监 理 通 知 单

工程名称：和县 31 户户联建光伏扶贫电站项目

编号：ZHJL-HXFP-006

事由：关于光伏区逆变器、汇流箱、计量柜接线存在的问题

附：问题照片

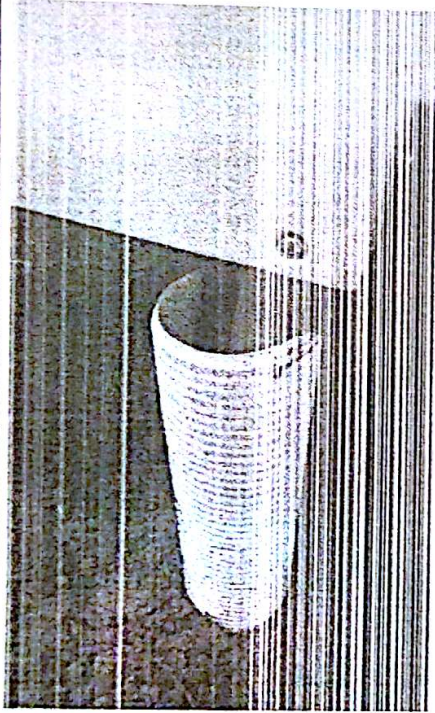
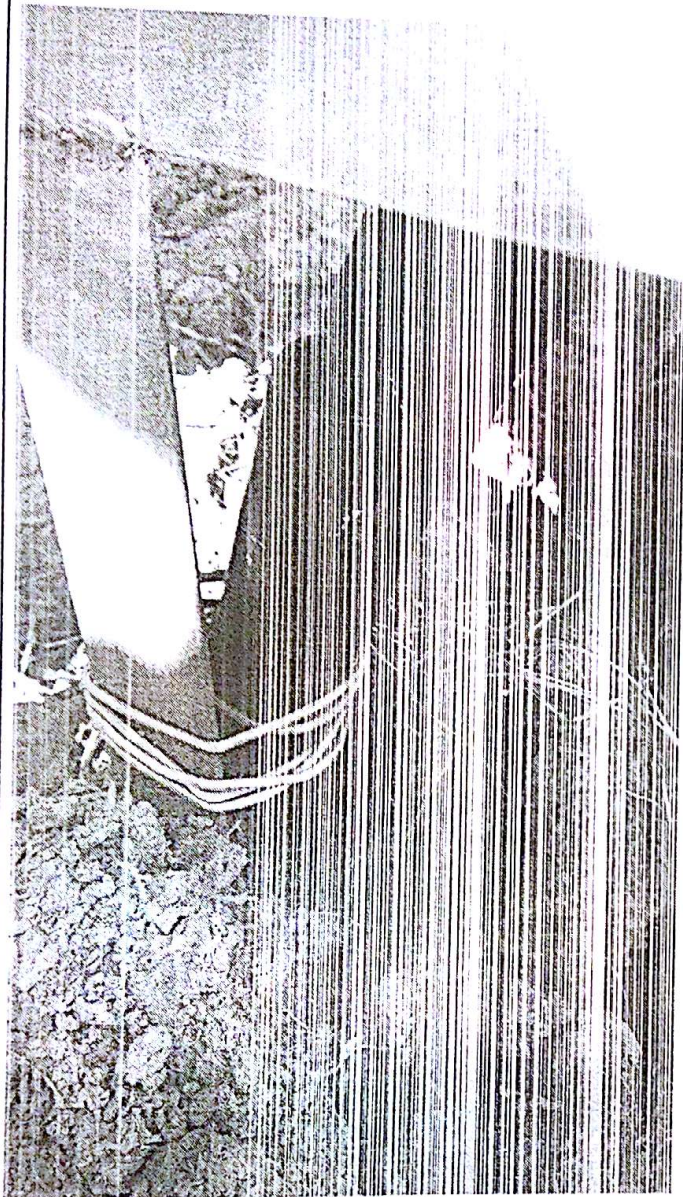
- 1、逆变器接线时，下方电缆套管未做封堵处理。
- 2、汇流箱进线口存在现场加工，造成进线口过大，未对电缆进行保护措施。
- 3、计量柜下方交流电缆固定存在安全隐患，未对电缆做套管处理，未安装设计要求进行施工。
- 4、乌江中学、香泉等场地的电缆沟深度达不到设计要求。

- 1、按照要求，对电缆套管进行封堵处理。
- 2、按照要求，对电缆进行口过大的，进行补充、封堵处理。
- 3、按照要求，对电缆进行套管处理，并进行固定、保护。
- 4、按照要求，保证电缆沟的深度。
